OCTROI DU PERMIS PAR LE COLLEGE COMMUNAL

PROVINCE DE NAMUR – COMMUNE DE SAMBREVILLE

Construction d'un bâtiment se composant de 10 appartements, 4 commerces, un local vélo, un local poubelle et une cabine haute tension;

À la suite de votre demande et après qu'une étude de plans ait été effectuée ce lundi 21 juillet 2025, nous vous prions de bien vouloir trouver en annexe notre rapport de prévention concernant l'établissement dont question.

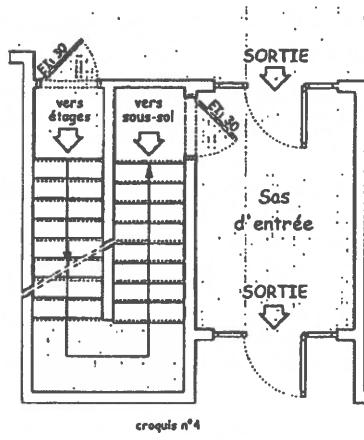
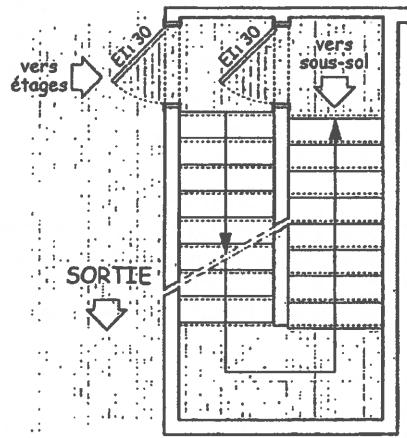
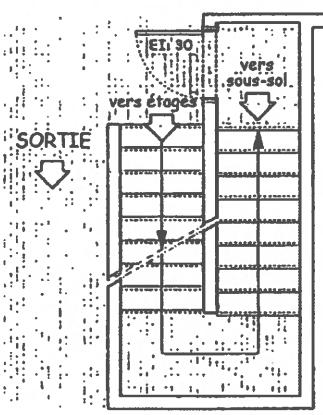
a) Solution recommandée (croquis n°1 & n°2) :

b) Solution vivement recommandée (croquis n°4) : qui présente l'avantage de solutionner la problématique de la sécurisation de l'accès aux niveaux habités en cas d'intrusion via l'éventuel parking en sous-sol.

c) Solution tolérée (croquis n°3) :

d) Solution alternative nécessitant d'équiper toutes les portes Rf donnant dans la cage d'escalier (notamment la porte d'entrée de chaque logement) d'un dispositif de fermeture automatique (ferme-porte).

La solution alternative d est celle reprise sur les plans. En conséquence, toutes les portes Rf donnant dans la cage d'escalier (notamment la porte d'entrée de chaque logement) d'un dispositif de fermeture automatique (ferme-porte).

variante B

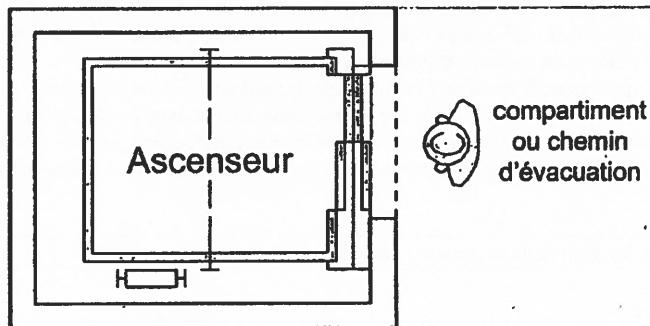
Variante à appliquer aux niveaux R+1 & R+2 (ascenseur donnant directement dans le commerce 1 et l'attique).
